DODATEK Č. 1 SMLOUVY O DÍLO

NÁZEV VEŘEJNÉ ZAKÁZKY	STAVEBNÍ ÚPRAVY MASARYKOVY VEŘEJNÉ KNIHOVNY A TURISTICKÉHO INFORMAČNÍHO CENTRA VSETÍN V OBJEKTU Č.P. 1356
VEŘEJNÁ ZAKÁZKA DLE PŘEDMĚTU	VEŘEJNÁ ZAKÁZKA NA STAVEBNÍ PRÁCE
FORMA ZADÁVACÍHO ŘÍZENÍ	NADLIMITNÍ OTEVŘENÉ ŘÍZENÍ
EVIDENČNÍ ČÍSLO VZ	MUVS-S 4905/2024
PŘEDPOKLÁDANÁ HODNOTA VEŘEJNÉ ZAKÁZKY	53.500.000,- Kč bez DPH

Změnový list stavby

Název stavby: Stavební úpravy MVK a TIC Vsetín		SO a IO ve změně MVK	Číslo změny stavby: 1
Číslo smlouvy o dílo (SoD) objednatele: 0172/2024 Číslo smlouvy o dílo (SoD) zhotovitele: DZ 24015186			
Objednatel: Město Vsetín Zhotovitel: Metrostav DIZ s.r.o., Koželužská 2450/4, Libeň, 180 00 Praha 8			
Obsah: Zápis o projednání ocenění soupisu prací a ceny SO/PS, Rozpis ocenění změn položek - počet listů A4 1 Soupis prací - počet listů A4 1 Další doklady nezbytné pro popis, řádné zdůvodnění, dokladování a ocenění změn - počet listů A4 [doloženo samostatně] 0		Paré č. Příjemce 1 Objednatel 2 Zhotovitel 3 Technický dozor 4 Autorský dozor	
Popis a zdůvodnění změny:			
Méněpráce - S ohledem na zjištění, že okruh chladiva pro klimatizační jednotku vede dále do nájemních prostor a tím by bylo nutné vypustit a

ZL 01

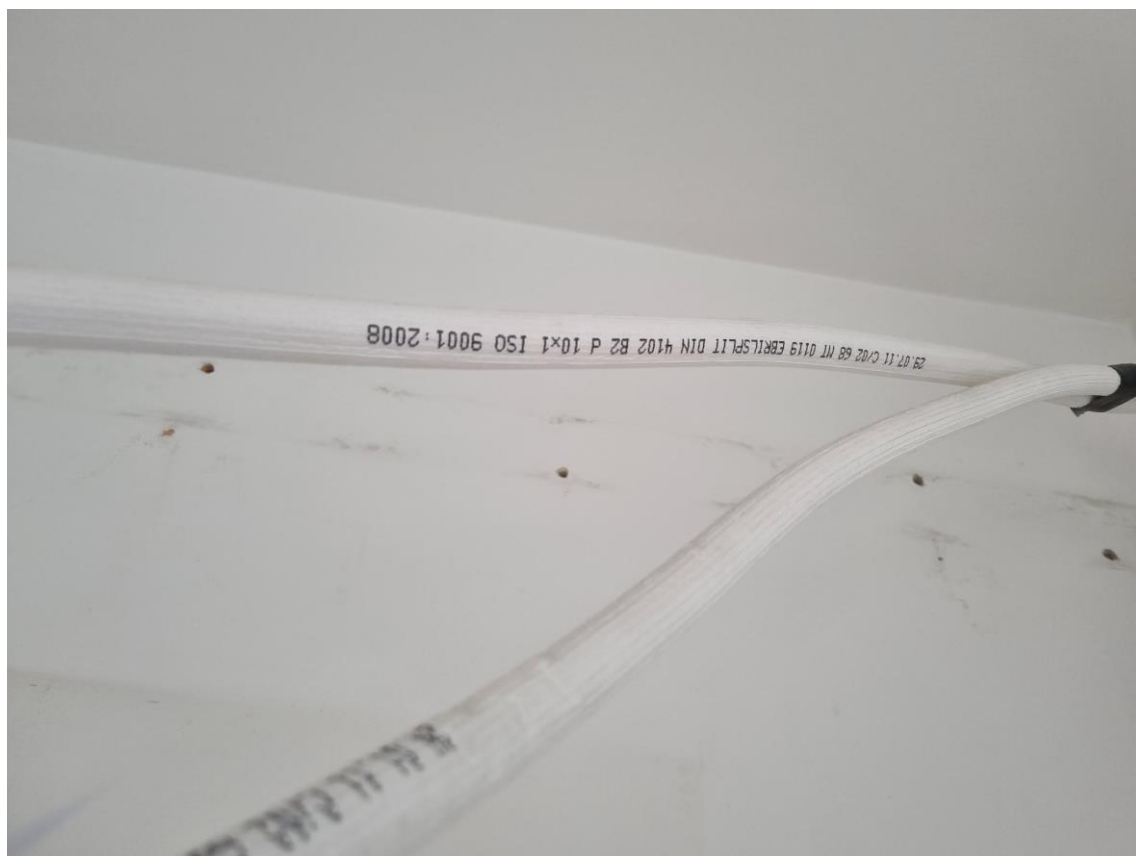
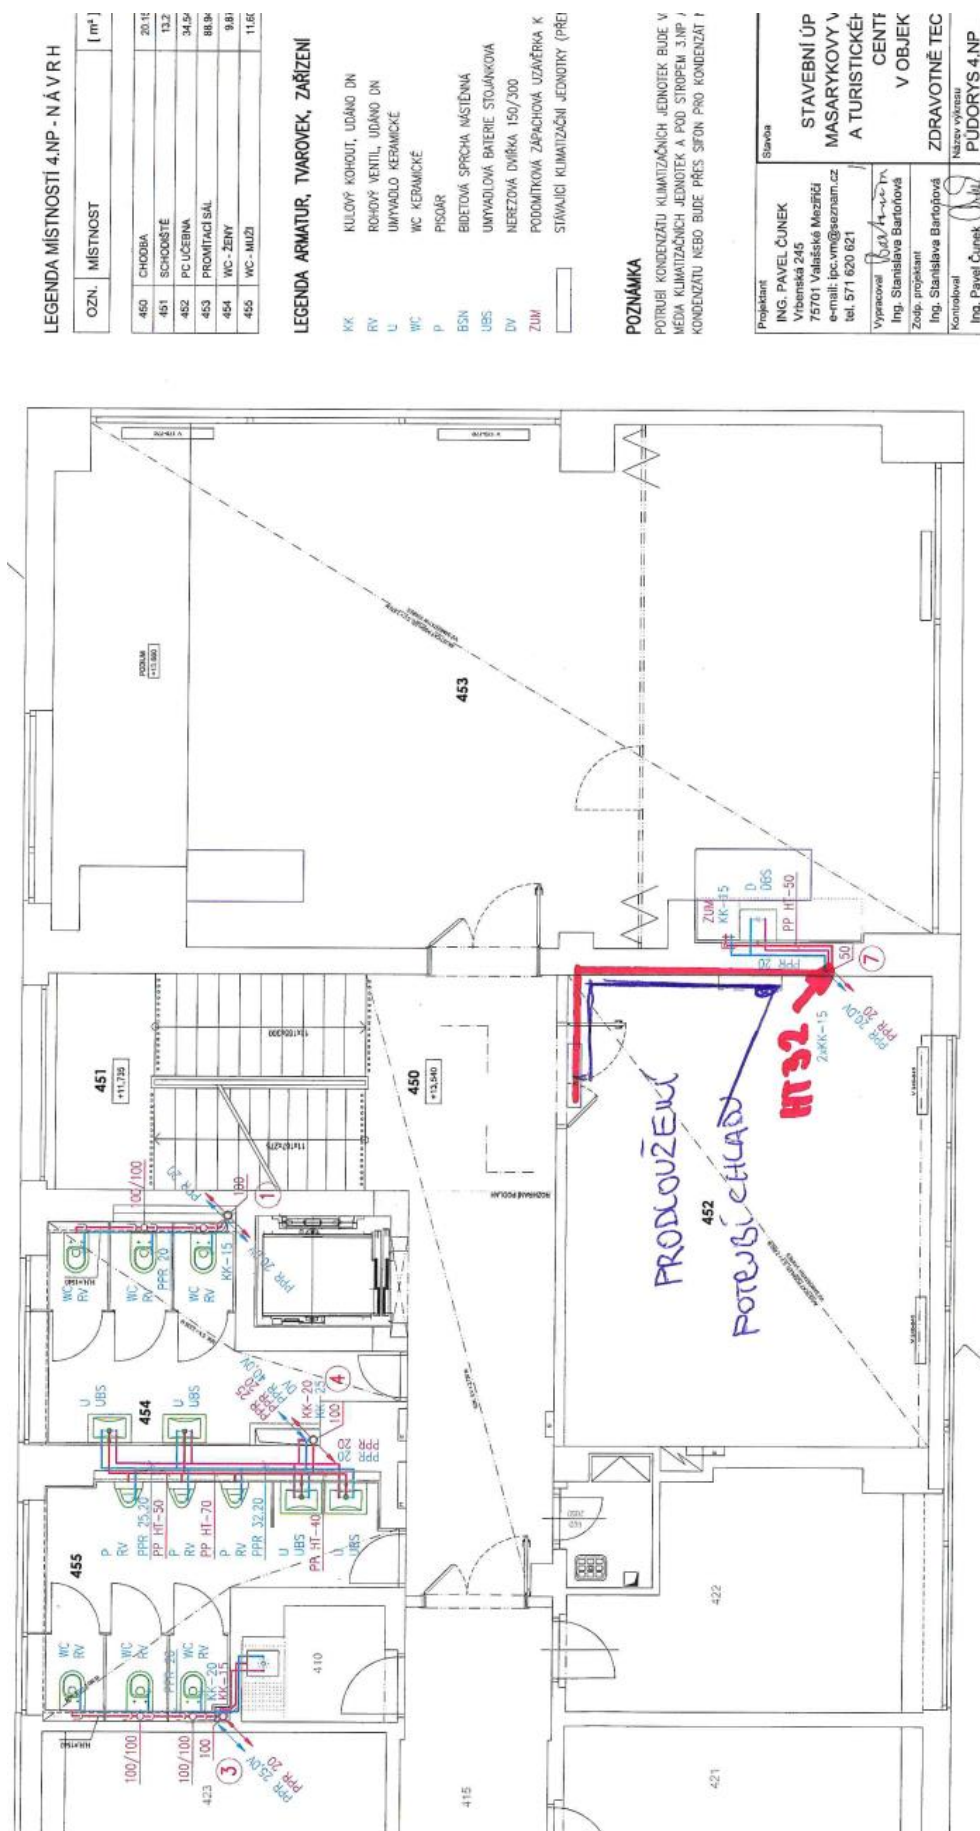
Méněpráce - S ohledem na zjištění, že okruh chladiva pro klimatizační jednotku vede dále do nájemních prostor a tím by bylo nutné vypustit a znovu napustit toto chladivo v celém 5. podlaží (i v místech, kde stavba nezasahuje), bylo rozhodnuto o ponechání této klimatizační jednotky.

Vícepráce - Na stavbě byla při koordinaci stavbení části s projektem interiéru upřesněna pozice klima jednotky v 5.NP, která vyhovuje jak z hlediska funkčnosti, tak i s ohledem na interiér.

ZL 03

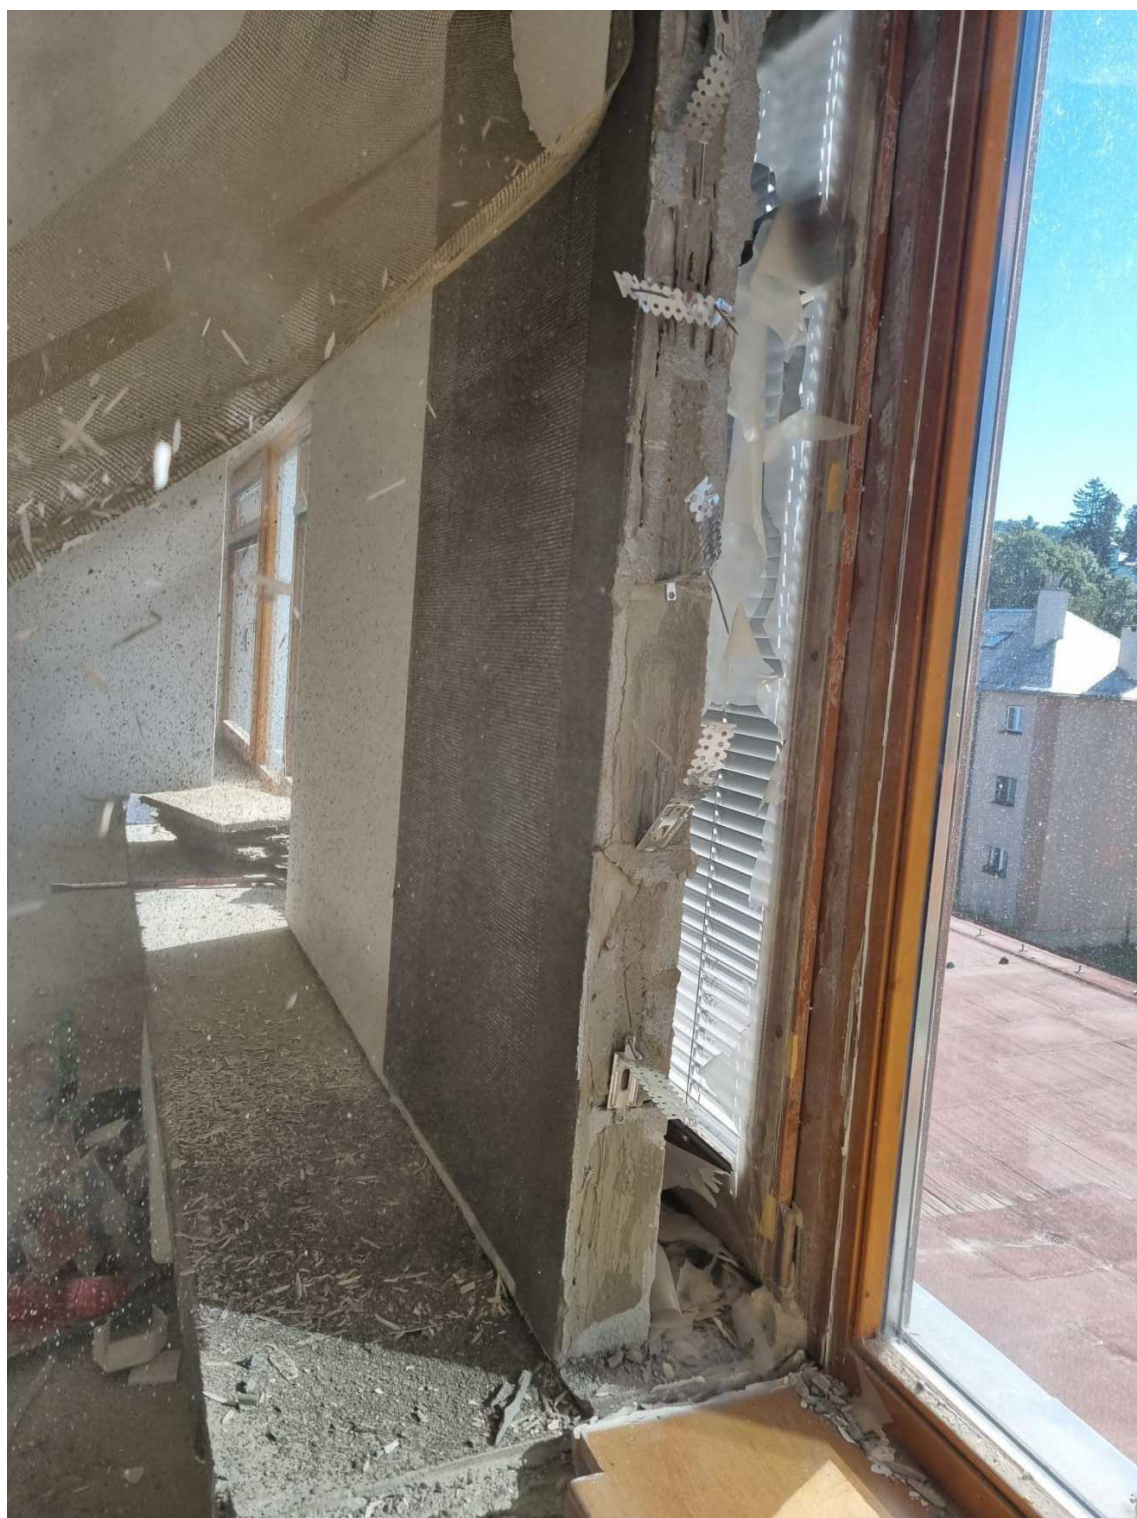
Při bouracích pracích, zejména po odstranění omítek a vybourání zárubní bylo zjištěno, že zárubně u soc. zázemí WC ženy 1.-5.NP nemají žádné nebo jen částečně uložené překlady. Tento stav ohrožuje stabilitu zdi. Bylo tedy dohodnuto, že dojde k odbourání a realizaci nové konstrukce, částečně z SDK a částečně ze zdiva (nový stav bude vní v souladu s ostatními konstrukcemi na stavbě).

ZL 04

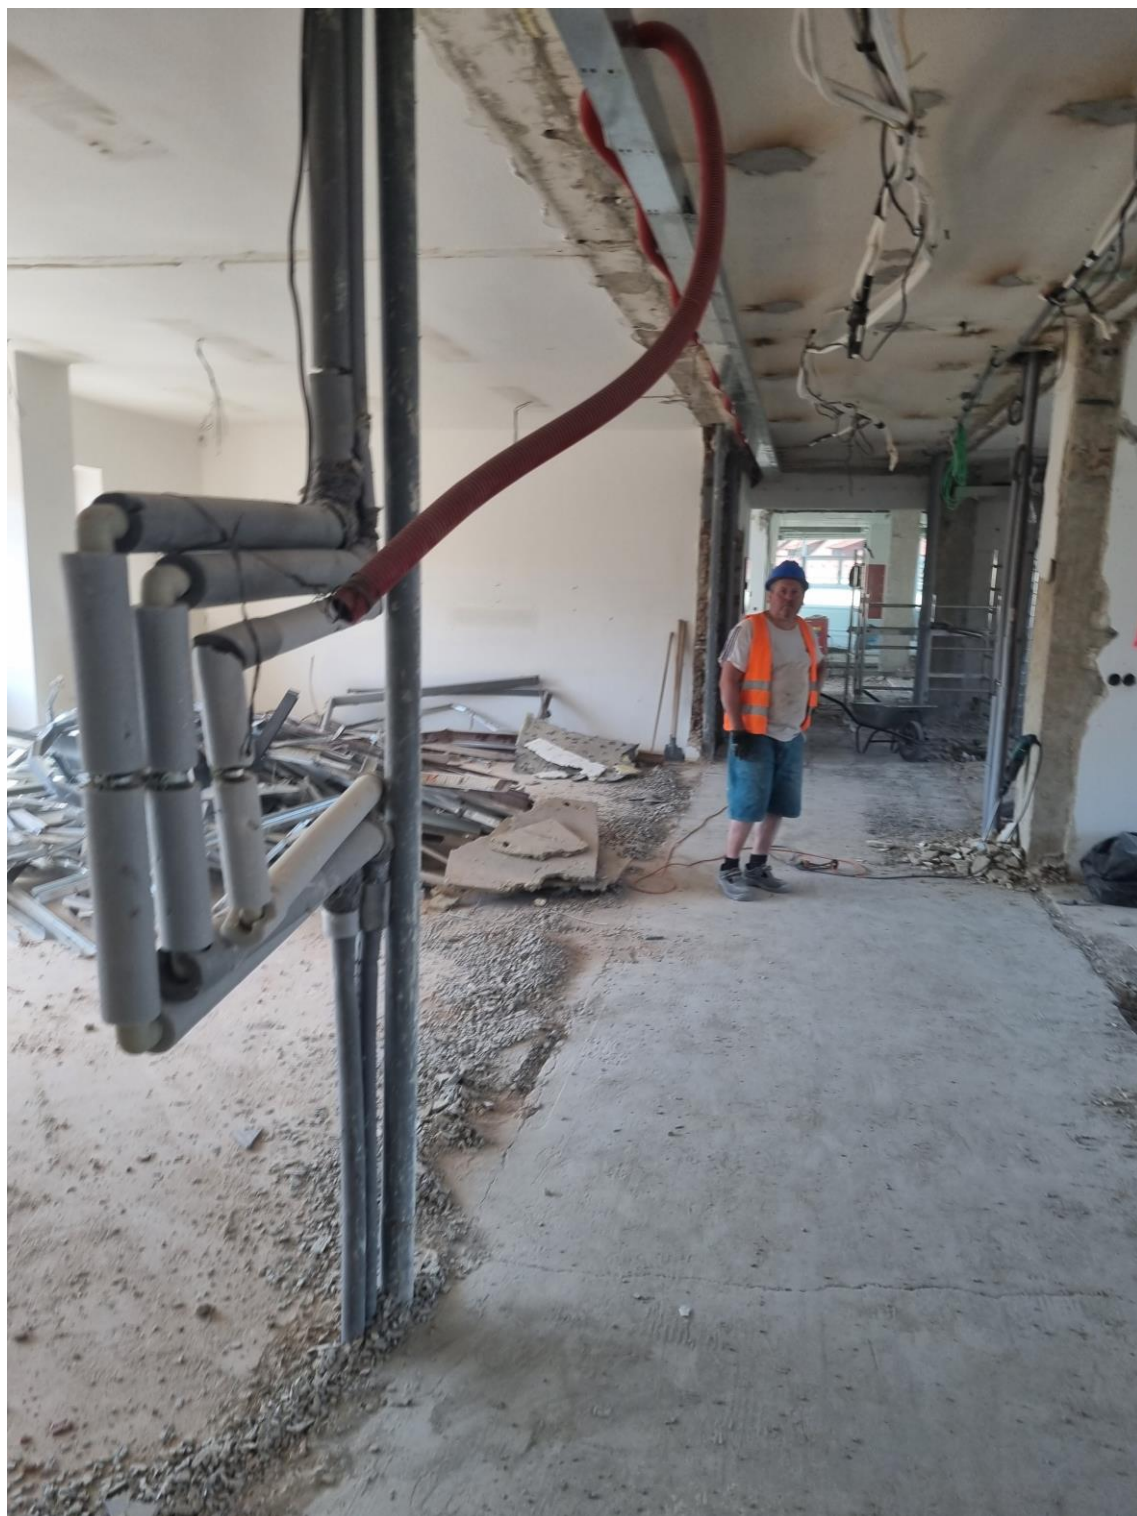
Při odbourání příček v 2. a 3. NP byly zjištěny stávající rozvody ZTI, které nebylo možné předpokládat v době, které nebyly s ohledem na podklady dostupné v době zpracování DPS předpokládány. Bylo navrženo přeložení těchto tras do nově navrženého stoupacího potrubí ve větví 2a.
